Sprawa nr 62/2014/EEZP/AP

Dotyczy: postępowania o udzielenie zamówienia publicznego na „Dostawę fabrycznie nowej obudowy zmechanizowanej do pokładów o grubości do 2,4 m dla TAURON Wydobyćie S.A. Zakładu Górniczego Sobieski”.

WYJAŚNIENIA TREŚCI SIWZ ORAZ ZMIANA SIWZ

Rysunek 1

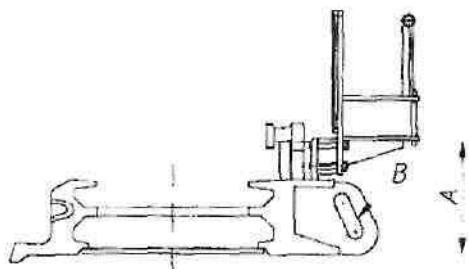
Prosimy o informację jaki jest odstęp od spągu do spodu prowadnicy kabli (wymiar A na rys. 1)

Prosimy o informację w jaki sposób w przenośniku ścianowym został wykonany otwór połączenia belki sekcji obudowy - w postaci przedstawionej na rys. 1 (otwór B), czy na rys. 2 (otwory C) ?

Wymiar A wynosi max. 450 mm.

Otwór połączenia belki sekcji obudowy został wykonany w postaci przedstawionej na rys. 1 (otwór B) zamieszczonym w pytaniu nr 8.
